MS4B
E 452 T ou

Schéma de principe Récepteur 4 lampes + valve
Courant alternatif

739

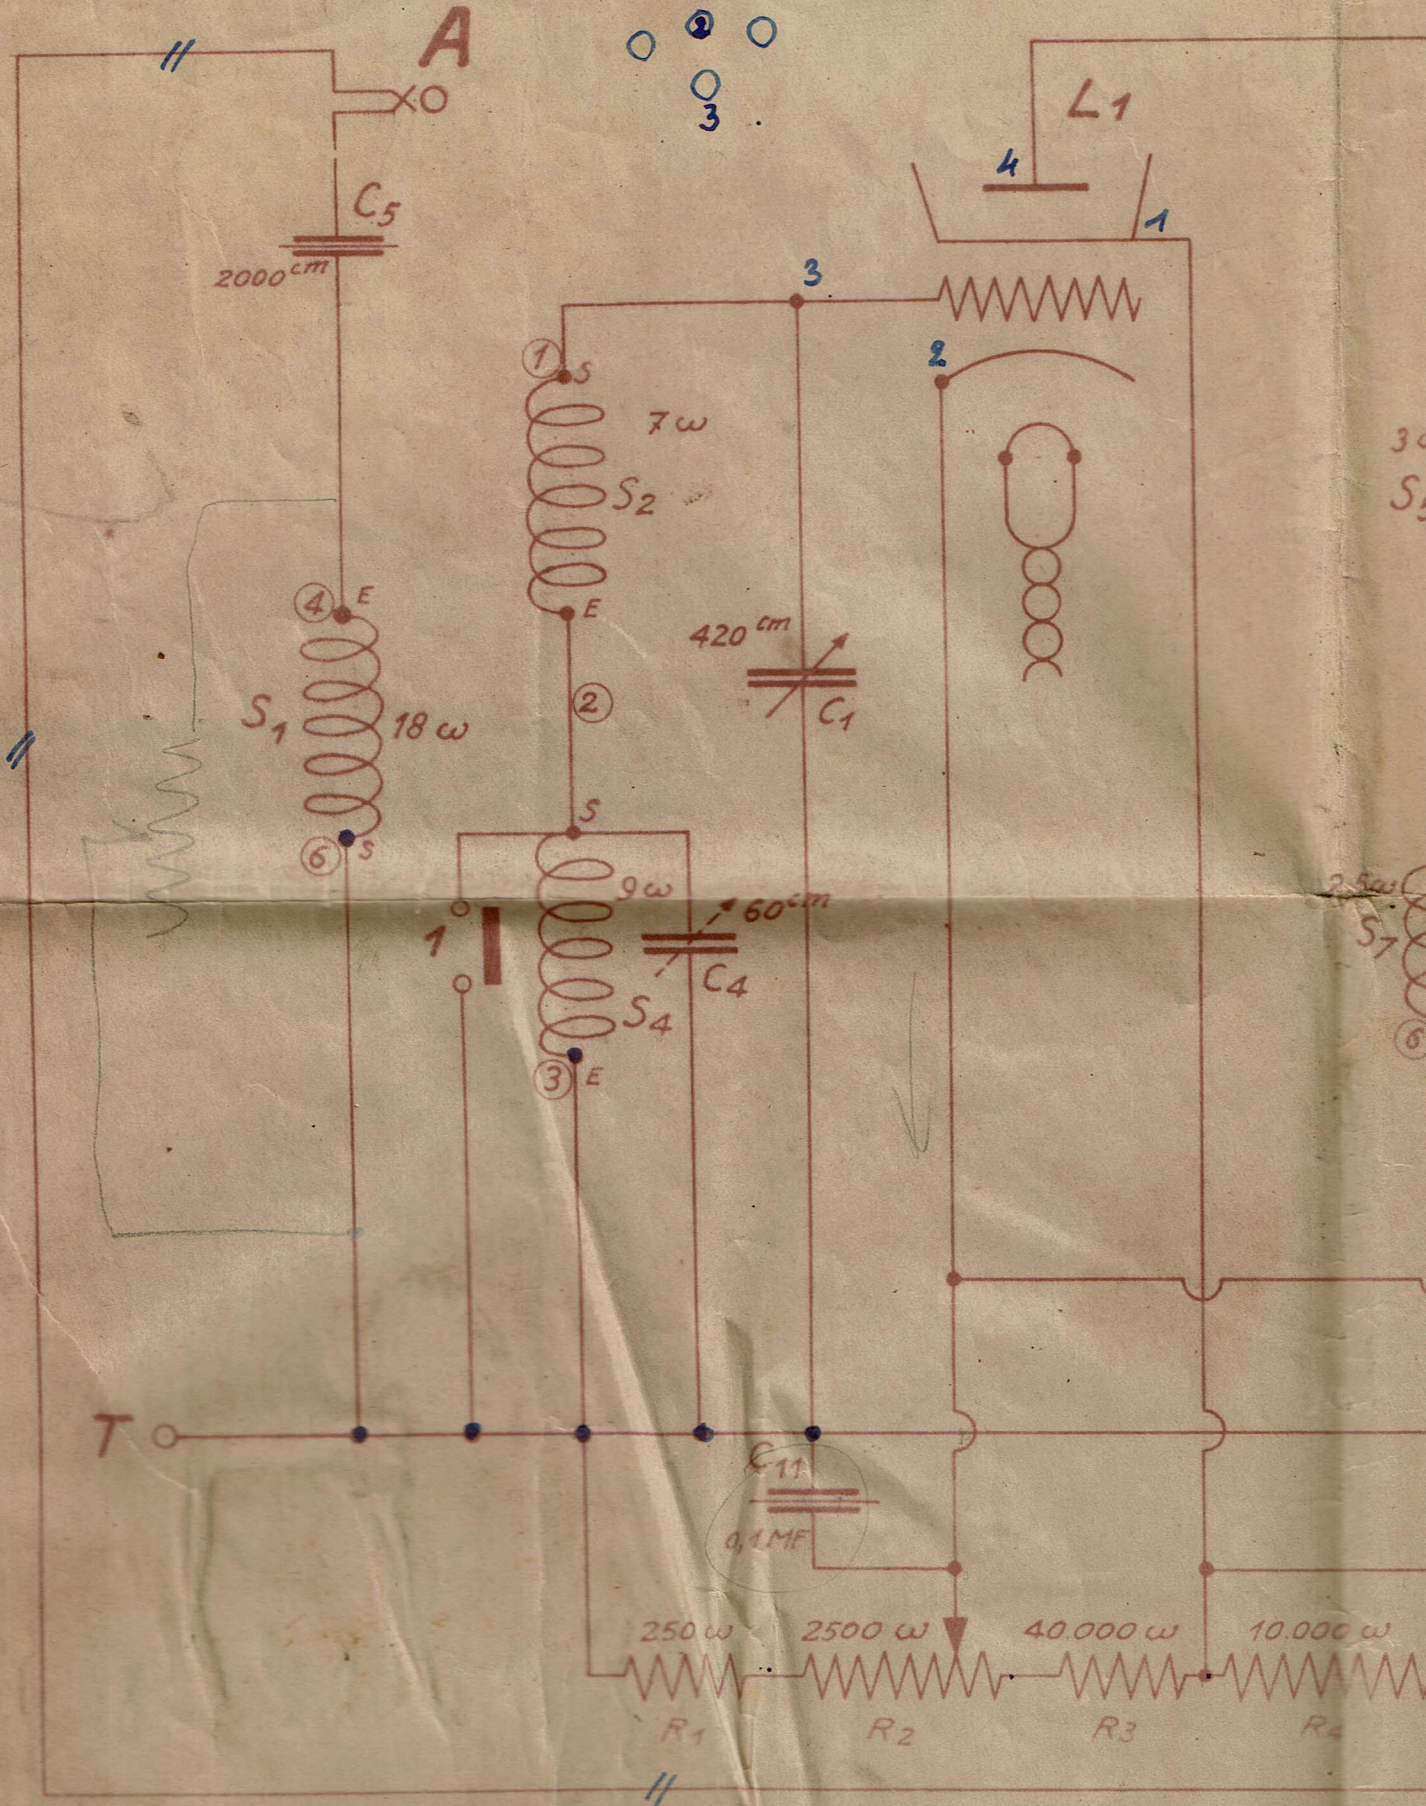
DATE	OBJET DE LA MODIFICATION	DATE	OBJET DE LA MODIFICATION
26-8-32	Modifié disposition connexion H.F.		
29-8-32	Modifié cap. électrol. C22-C23 à la masse		
29-8-32	Supprimé C16 = 2 MF - Ajouté écran tr. réséc		
29-8-32	Modifié R12 = 5000 ω der 2500 ω (si possib)		
26-8-32	Ajouté C26 = 500 cm^2		
29-8-32	Ajouté C27 = 1000 ou 1500 cm^2		
11-10-32	Modifié C11 = 0,1 MF au lieu de 50.000 cm^2		
11-10-32	Modifié C20 = 50.000 cm^2 au lieu de 0,1 MF		
2-12-32	Ajouté R15 = 30.000 cm^2 en ll sur 15 et C24		
15-12-32	Modifié C12 = 1 MF au lieu de 1000 cm^2		
15-12-32	Modifié C13 = 2 MF au lieu de 1 MF		
15-12-32	Ajouté R14 = 150.000 ω sur 14 (PT4X)
